# RELATÓRIO DE FISCALIZAÇÃO AGENERSA/CASAN Nº 41/2023

# Elevatória de Água Tratada – Guaicurus

Rio Comprido - Rio de Janeiro

Fotografias 7 e 8 – Transformador e gerador locado

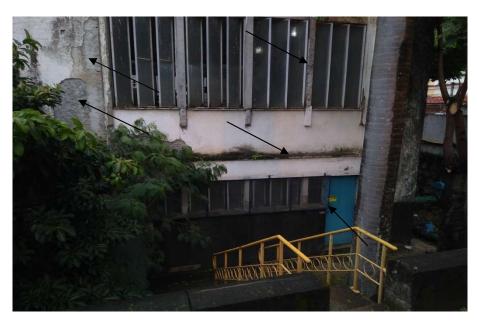
No ato da vistoria foi verificado que o local passa por reformas de modernização no sistema de alimentação elétrica, incluindo no escopo do serviço a instalação de inversores de freqüência e equipamentos de telemedição, com o objetivo de reportar em tempo real ao CCO da concessionária as condições da operação da elevatória. Durante as obras, parte da alimentação elétrica está sendo feita através de geradores e transformadores alugados.
